改善箇所説明図

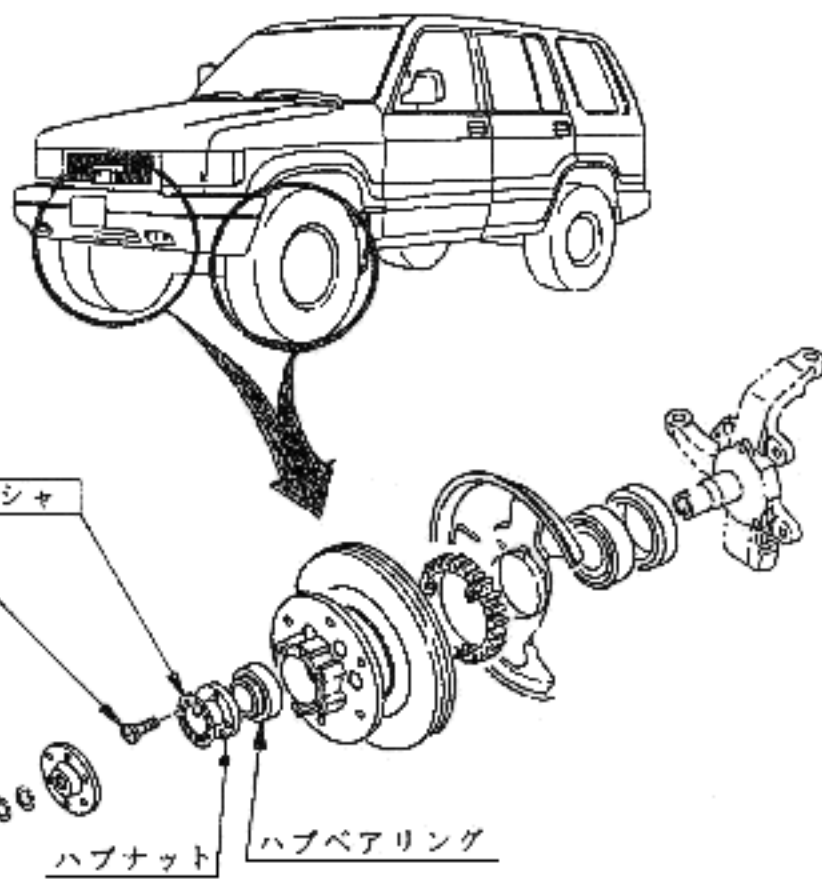
基準不適合発生箇所

ワッシャ又はその固定用ネジが取付けられていないものがあり、ハブベアリングが弛むおそれがある。

ワッシャ又はその固定用ネジが取付けられていないものがあり、ハブベアリングが弛み、走行不能に至るおそれがある。

改善内容

全車両点検し、ワッシャ又はその固定用ネジが取付けられていないものは、ハブナットにワッシャ及び固定用ネジを取付け、ハブベアリング、車軸等が損傷しているものは、新品と交換する。
